RAPPORT D'ENQUÊTE ET D'AUDIENCE PUBLIQUE

PROLONGEMENT DE L'AUTOROUTE 73 VERS STONEHAM

BUREAU D'AUDIENCES PUBLIQUES SUR L'ENVIRONNEMENT

DÉTAIL DU PROJET DU PROMOTEUR À PLACE JUAN

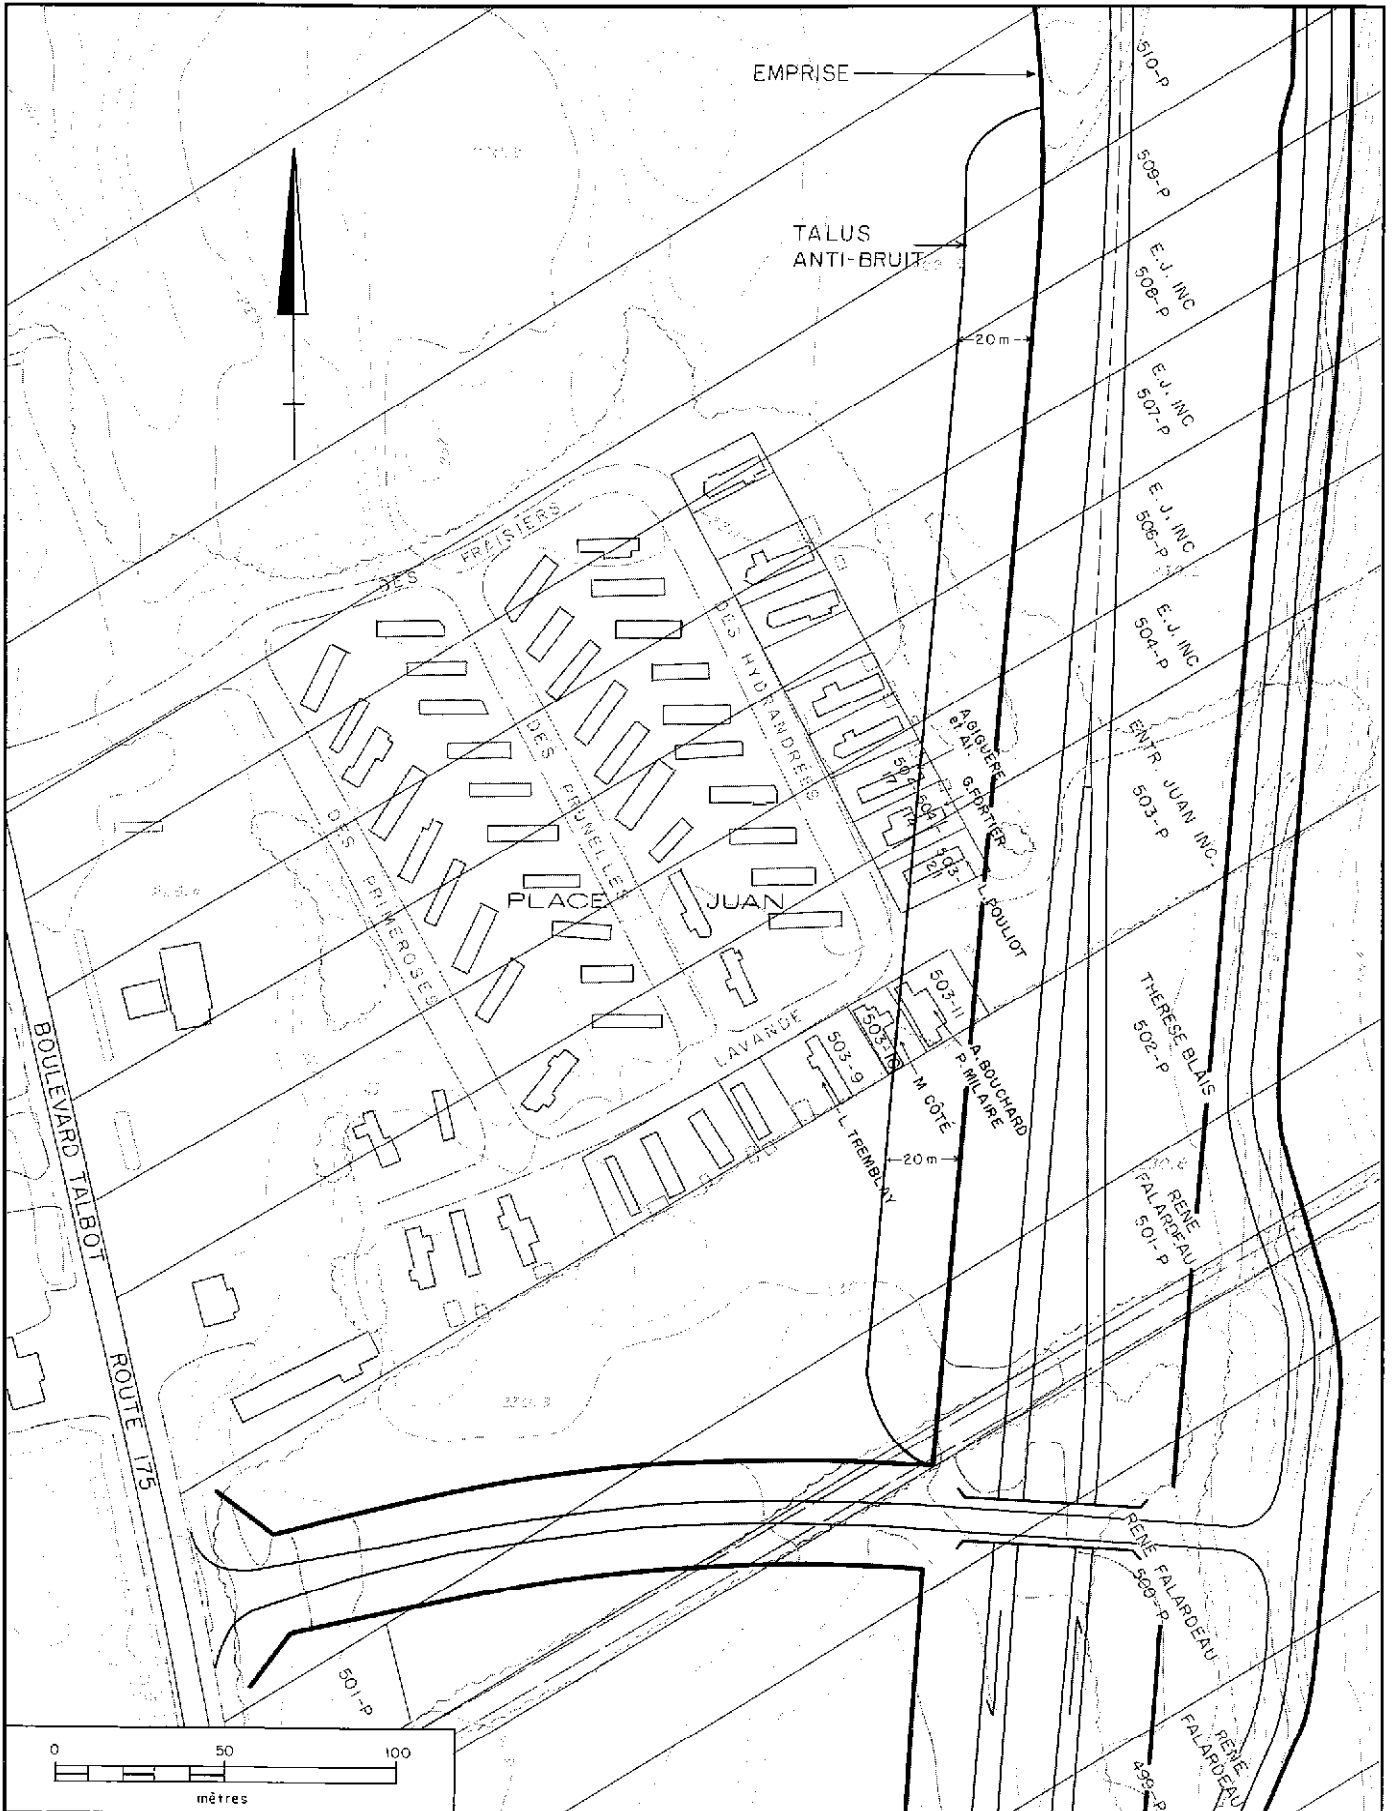
Pour ce qui est de Place Juan, la disparition de la voie de service permet de déplacer l'autoroute vers l'est, suffisamment pour que l'écran sonore n'empiète pas sur les terrains de Place Juan. De toute façon, la Commission estime généralement inacceptable qu'une mesure de mitigation entraîne des expropriations. La Commission estime que le M.T.Q. devrait installer un écran avec un matériau approprié et prévoir la plantation d'arbres et d'arbustes du côté de Place Juan, de façon à minimiser l'impact visuel de cette structure (figures 5.4 et 5.5).

vers l'est. Un mur antibruit serait toujours nécessaire, mais l'expropriation de MM. Pierre Renaud et Richard Michaud pourrait être évitée (figure 2.4). En ce qui concerne la longueur du mur antibruit, M. Mignerou suggère "d'en prolonger l'étude jusqu'à la rue Temps-Gaie".

**DÉTAIL DE LA PROPOSITION DE LA COMMISSION À PLACE JUAN:
DÉPLACEMENT DE L'EMPRISE VERS L'EST**
(Extrait de la carte TA-87-12-1023 du M.T.Q.)
